TECHNISCHE INFORMATION

Datum: 20.10.2022
 TI: 1722
 Automatentyp/en: HO Siamonie Smart

Modifiziertes Netzteil Siamonie Smart

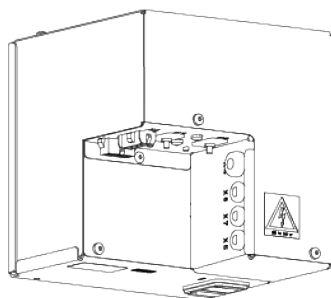
Im Zuge der kontinuierlichen Produktverbesserung wurden die Netzteile der Siamonie Smart vereinheitlicht. Im Zuge dieser Optimierung wurden das Mono und Duo Netzteil zu einem Universalnetzteil modifiziert, welches sowohl in Mono und Duo, als auch in FM Maschinen zum Einsatz kommt.

Das neue Netzteil der Mühle ermöglicht auch eine höhere maximale Stromaufnahme und ist zusätzlich kurzschlussicher.

Neues Netzteil

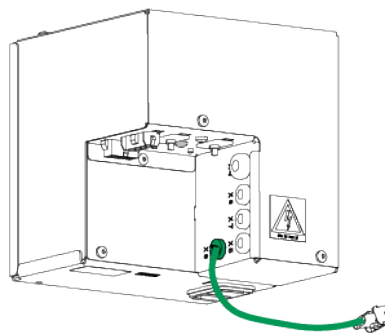
Zu erkennen ist das neue Netzteil am zusätzlichen Stecker für den Dampfboiler.

Bisheriges Netzteil

Zusätzlicher Stecker
für Dampfboiler

Im Ersatzteillfall eines alten Netzteiles bis zur **Seriennummer 90506765** mit der **Produktionswoche KW 08/2021** ist die Artikelnummer 417.50.015.00 *Rüstsatz Netzteil Mono/Duo* zu bestellen. Alternativ besteht auch die Möglichkeit ein überholtes Netzteil mit der Artikelnummer 417.51.015.00 *Rüstsatz Netzteil Mono/Duo Refurbished* zu erwerben. Achten Sie bei einem neuen Netzteil darauf, dass die Software HMI und M32 aktualisiert wird.

Für Automaten ab der **Seriennummer 90506765** kann auch die einzelne Mühlenplatine mit der Artikelnummer 417.00.531.00 Steuerung Mühle -Mono/Duo als Ersatzteil bestellt werden.
